改善箇所説明図

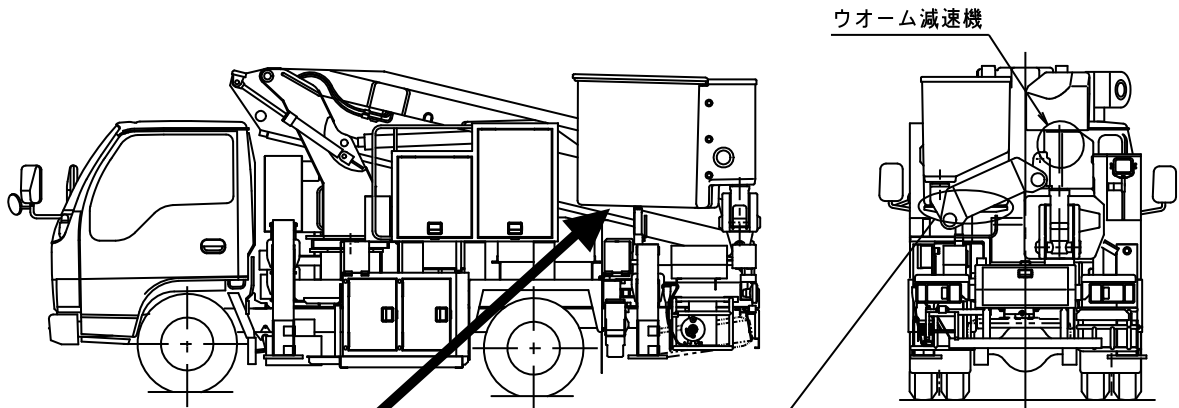
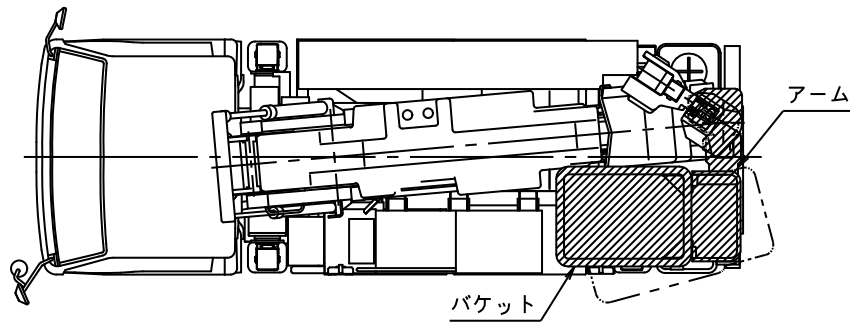
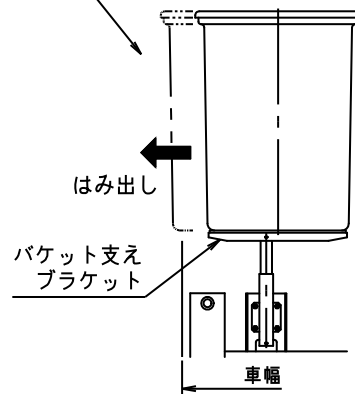
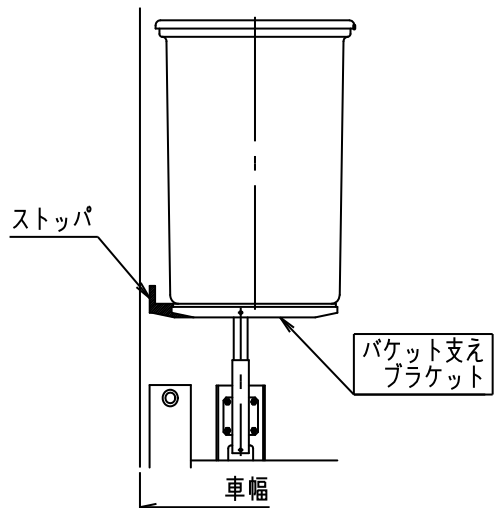
不具合発生箇所

高所作業車において、バケットを取付けているアームの固定方法が不適切なため、上り坂の曲路走行時等に、カーブで受ける過大な遠心力と路面からの振動が同時に作用した場合、アームの旋回ウオーム減速機の旋回ブレーキ力が瞬間的に低下し、アームが旋回することがある。そのため、そのまま使用を続けると、最悪の場合、バケット側端が車幅からはみ出すおそれがある。

改善内容

全車両、バケットはみ出し防止用のストッパを追加したバケット支えブラケットに交換する。

注) は交換部品を示す。
